Mission régionale d'autorité environnementale
Grand Est

**Avis sur le projet d'exploitation
du Parc éolien de Lanques
à Lanques-sur-Rognon (52)
porté par la société Valeco**

n°MRAe 2023APGE129

Nom du pétitionnaire	Valeco
Commune	Lanques-sur-Rognon
Département	Haute-Marne (52)
Objet de la demande	Demande d'autorisation environnementale de construire et d'exploiter un parc éolien de 4 aérogénérateurs et 2 postes de livraison.
Date de saisine de l'Autorité environnementale	20/10/23

Figure 2: Contexte éolien

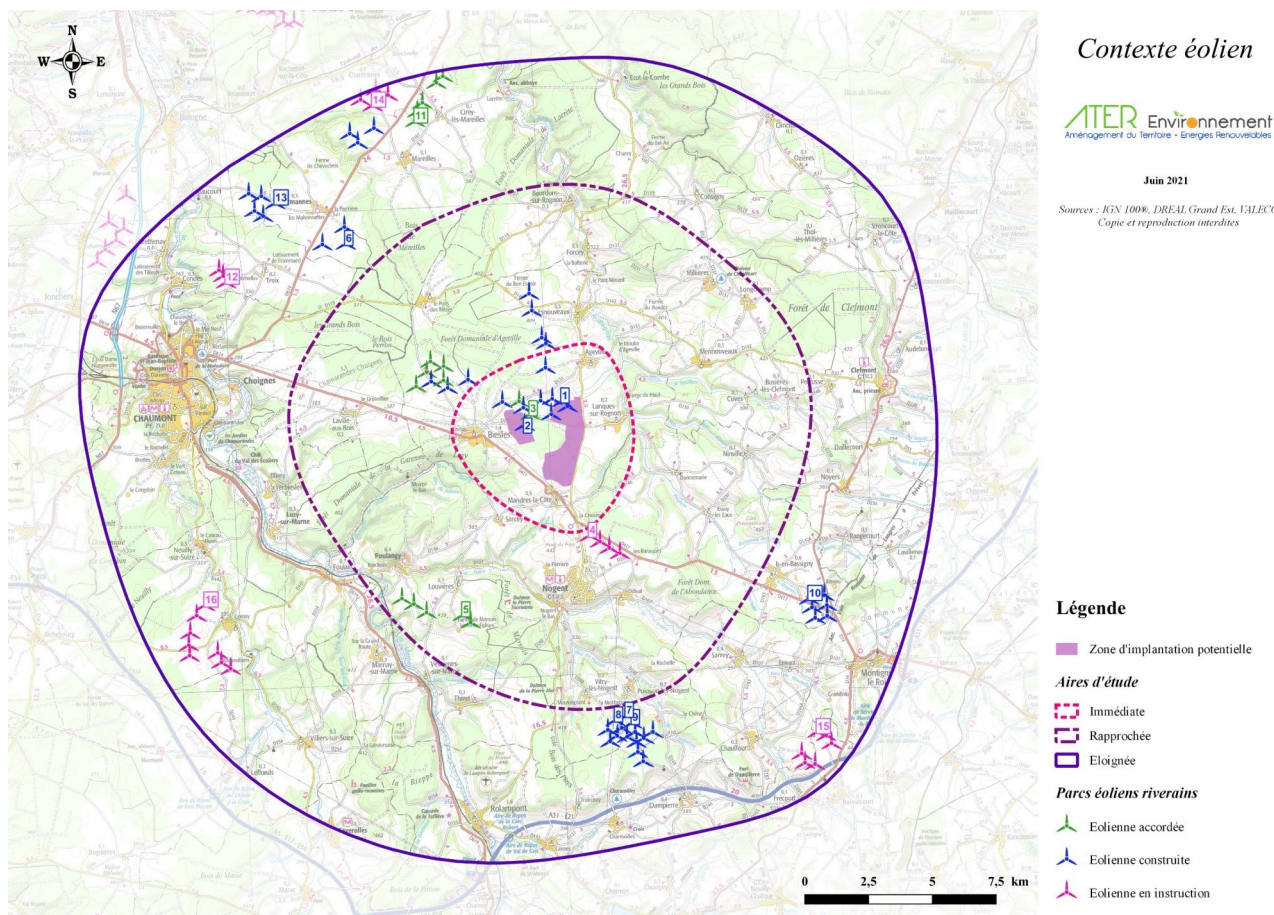
L'Ae relève que la figure 2 datée de 2021 ne prend pas en compte les parcs éoliens du Champ d'Argent à Mandres-la-Côte (également porté par Valeco) en cours d'instruction et de la Haie du Moulin à Cirey-lès-Mareilles et Mareilles (ayant fait l'objet d'un avis de la MRAe n°2023APGE54 du 25 mai 2023⁶).

Ces informations manquantes posent problème pour l'analyse des effets cumulés (voir partie suivante 2.1)

L'Ae recommande de compléter le dossier en tenant compte des parcs éoliens du Champ

d'Argent à Mandres-la-Côte et de la Haie du Moulin à Cirey-les-Mareilles et Mareilles, et de modifier les plans en conséquence.

Figure 6: Positionnement du projet (en rouge) par rapport aux parcs éoliens existants

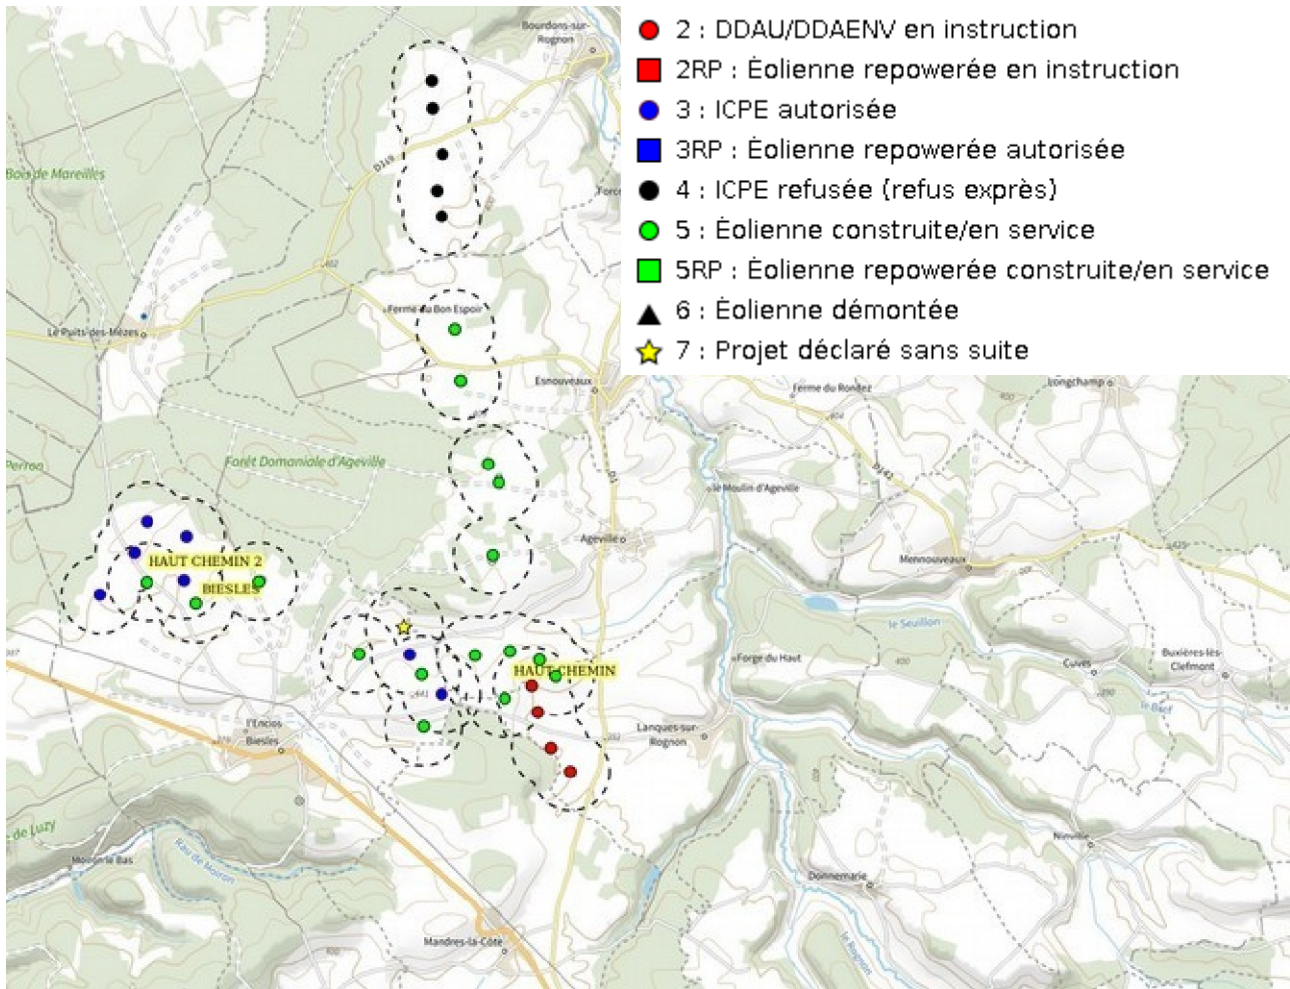
L'analyse des effets cumulés avec les parcs éoliens proches tient en partie compte des parcs éoliens de Biesles et de Haut Chemin 1 et 2 mais ne tient pas compte des parcs éoliens du Champ d'Argent à Mandres-la-Côte (également porté par Valeco) en cours d'instruction et de la Haie du Moulin à Cirey-lès-Mareilles et Mareilles ayant fait l'objet d'un avis de la MRAe n°2023APGE54 du 25 mai 2023¹⁶.

Selon l'Ae, les éoliennes E3 et E4 sont situées à l'est des éoliennes existantes, accroissant l'effet barrière perpendiculairement à l'axe de migration.

La présence du parc du Champ d'Argent renforce les impacts préjudiciables du parc éolien de Lanques (effet barrière). De plus, le projet contribue à encercler le bois du Fresnoy de plus de 25 ha par des éoliennes, notamment les éoliennes E3 et E4 situées au sud du projet.

L'Ae recommande au pétitionnaire d'analyser les impacts cumulés du projet avec les parcs éoliens du Champ d'Argent à Mandres-la-Côte et de la Haie du Moulin à Cirey-lès-Mareilles et Mareilles.
